Avis/IRSN N° 2018-00087

Objet : Contrôles radiologiques sur les zones de Piriac et de Guérande après retrait de stériles miniers par Areva Mines

Réf. Lettre DGPR/SRT/MSNR/2017-083 du 30 juin 2017

Chemin du Cardinal, Guérande (44)

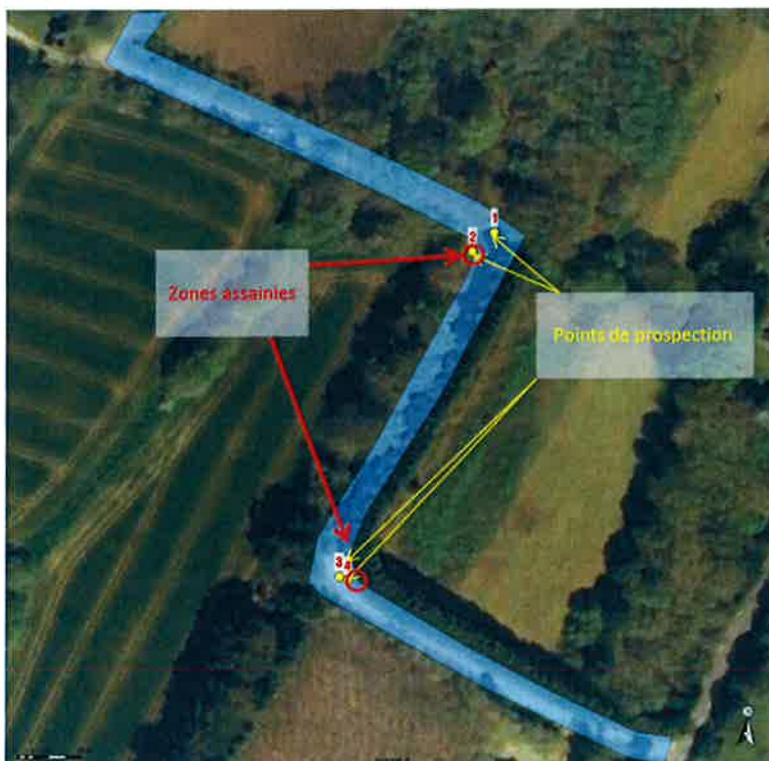
S'agissant du chemin Le Cardinal, la cartographie des mesures réalisées par l'IRSN avec le système mobile (cf. annexe B) montre que le débit d'équivalent de dose à 1 m du sol varie entre 90 nSv/h \pm 20 % et 250 nSv/h \pm 20 % avec une valeur moyenne de 170 nSv/h, y compris au niveau de la zone assainie. Aucune mesure n'est significativement supérieure à 2 fois le bruit de fond local. Ces valeurs sont cohérentes avec celles mesurées à 1 m du sol par Orano Mining à l'issue des travaux d'assainissement (valeurs comprises entre 149 nSv/h et 213 nSv/h avec une valeur moyenne de 189 nSv/h).

Par contre, les mesures ponctuelles fixes effectuées par l'IRSN, au contact et à 50 cm du sol, ont mis en évidence trois points singuliers de surface réduite, estimée à environ 100 cm². Le point singulier le plus prononcé se situe au nord du chemin, dans une zone non assainie par Orano Mining. A cet endroit, le flux de rayonnement gamma et le débit d'équivalent de dose mesurés au contact du sol excèdent de plus de 16 fois le bruit de fond local (4900 c/s \pm 20 % et 4100 nSv/h \pm 20 %).

Compte tenu des débits d'équivalent de dose mesurés avec un système mobile à 1 m du sol, significativement inférieurs à 2 fois le bruit de fond local sur l'ensemble du chemin, l'IRSN considère que le risque d'exposition prolongée de personnes est faible et estime, par conséquent, qu'il ne remet pas en cause la compatibilité entre les niveaux d'exposition sur le chemin et l'usage établi.

Toutefois, l'IRSN note la persistance de singularités très localisées, caractérisées par des débits de dose élevés au contact. Même si elles ne présentent pas un risque significatif du point de vue radiologique du fait de leur caractère très localisé et de l'usage de la zone (chemin d'accès à un gîte), ces singularités semblent révéler que l'exploitant n'a pas porté une attention suffisante à la réalisation du chantier d'assainissement et aux opérations de contrôle après travaux. Comme il l'indiquait dans l'avis IRSN/2012-00022 du 20 janvier 2012 relatif à la méthodologie d'interprétation des résultats de contrôle au sol effectués par Orano Mining dans le cadre du recensement de stériles miniers, l'IRSN rappelle, en effet, que le retrait des singularités ponctuelles associées à des débits de dose élevés devrait être envisagé dès lors que ce retrait est aisé.

Annexe A à l'avis IRSN n° 2018-00087 du 3 avril 2018
Parking public Pen-Ar-Ran, rue de Norvoret, Piriac-sur-Mer (44)

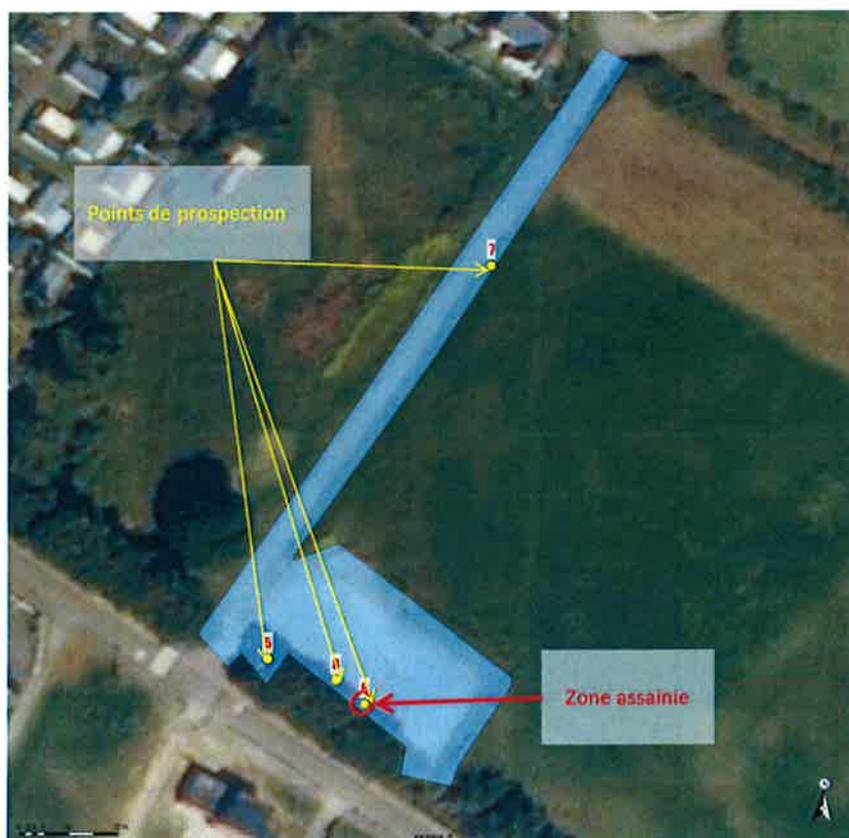
S'agissant du parking Pen Ar Ran, la cartographie des mesures réalisées par l'IRSN avec le système mobile (cf. annexe C) montre que le débit d'équivalent de dose à 1 m du sol varie de 160 nSv/h \pm 20 % à 500 nSv/h \pm 20 %, avec une moyenne de 270 nSv/h. Ces valeurs sont supérieures à celles indiquées par Orano Mining dans son rapport de fin de travaux (débits d'équivalent de dose compris entre 166 nSv/h et 212 nSv/h avec une valeur moyenne de 193 nSv/h). Toutefois, elles restent inférieures, incertitudes prises en compte, à 2 fois le bruit de fond local, pour la quasi-totalité de la zone

investiguée. Seule une partie d'environ 3 m² à l'entrée du parking présente un débit d'équivalent de dose supérieur à 2 fois le bruit de fond local avec un maximum de 500 nSv/h à 1 m du sol.

Un point singulier, d'une surface réduite (de l'ordre de 100 cm²), a été mis en évidence par des mesures ponctuelles fixes sur cette surface de 3 m², avec un flux de rayonnement gamma supérieur à 31 fois (9500 c/s ± 20 %) le bruit de fond local au contact du sol et à 3 fois (800 c/s ± 20 %) le bruit de fond local à 50 cm du sol. Les débits d'équivalent de dose sont respectivement supérieurs à 25 fois (8250 nSv/h ± 20 %) le bruit de fond local pour la mesure au contact du sol et à 3 fois (780 nSv/h ± 20 %) le bruit de fond local pour la mesure à 50 cm du sol.

En outre, les mesures ponctuelles fixes effectuées par l'IRSN ont mis en évidence deux autres points singuliers, cependant de moindre importance. Les résultats de mesures de flux de rayonnement gamma et de débit d'équivalent de dose, au contact du sol, sont de 1250 c/s ± 20 % et 1200 nSv/h ± 20 % pour le premier point et de 1250 c/s ± 20 % et 970 nSv/h ± 20 % pour le second.

Compte tenu des mesures réalisées, du caractère très localisé des singularités relevées et du faible temps de séjour associé à un usage de parking, l'IRSN considère que les niveaux d'exposition ne remettent pas en cause la compatibilité avec cet usage spécifique. Toutefois, de la même manière que pour le site du chemin Le Cardinal, l'IRSN note que les singularités relevées auraient dû faire l'objet d'un retrait lors des opérations d'assainissement. Par ailleurs, il est à noter que l'utilisation occasionnelle de ce parking pour des activités événementielles - telles que l'installation d'un cirque - susceptibles d'occasionner des temps de séjour plus longs, est mentionnée dans la base de données MIMAUSA⁶. **L'IRSN considère que ce type d'usage aurait dû être pris en compte par Orano Mining pour juger de la compatibilité avec la situation radiométrique du site.**

Annexe A à l'avis IRSN n° 2018-00087 du 3 avril 2018
Parking public Port Lorec, Avenue Louis Clément, Piriac-sur-Mer (44)

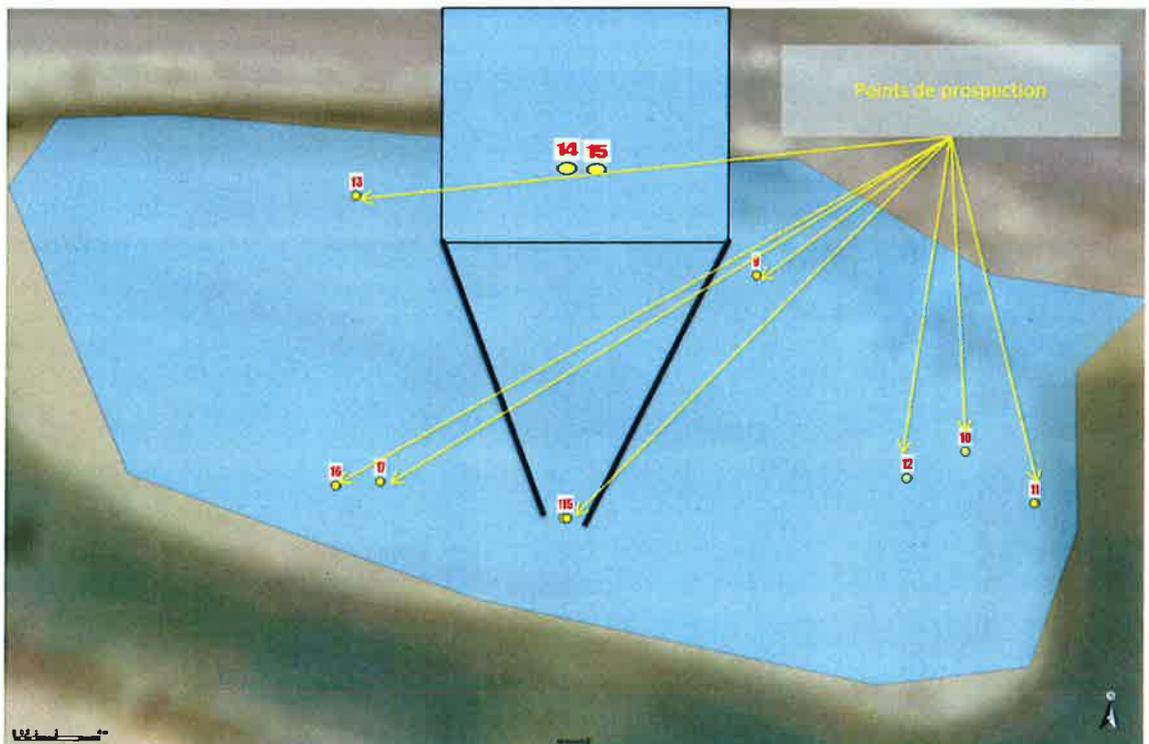
S'agissant du parking Port Lorec investigué à la demande du collectif « Cap Radioactivité », la cartographie des mesures effectuées par l'IRSN avec un système mobile (cf. annexe D) a mis en évidence une zone d'environ 90 m² présentant des débits d'équivalent de dose à 1 m du sol supérieurs à 2 fois le bruit de fond local avec un maximum de 940 nSv/h. Les mesures ponctuelles fixes de flux de rayonnement gamma et de débit d'équivalent de dose au contact du sol ont également permis d'identifier plusieurs points singuliers dans cette zone et en dehors. Deux d'entre eux, situés sur la zone de 90 m², présentent un flux de rayonnement gamma supérieur à 16 fois le bruit de fond local au contact du sol, à 3,3 fois à 50 cm du sol et entre 1,8 et 5 fois à 1 m du sol.

S'agissant du parking Port Lorec, l'IRSN note que les résultats qu'il a obtenus sont comparables ou supérieurs aux valeurs mesurées par Orano Mining sur le parking Pen Ar Ran. En cohérence avec les modalités de gestion mises en œuvre sur ce dernier site, l'IRSN considère que la situation radiologique du parking Port Lorec justifie un retrait des matériaux responsables des singularités.

Pour ce qui concerne le parking Port Lorec à Piriac-sur-Mer, l'IRSN estime qu'il est justifié qu'Orano Mining mette en œuvre un traitement similaire à celui du parking Pen Ar Ran.
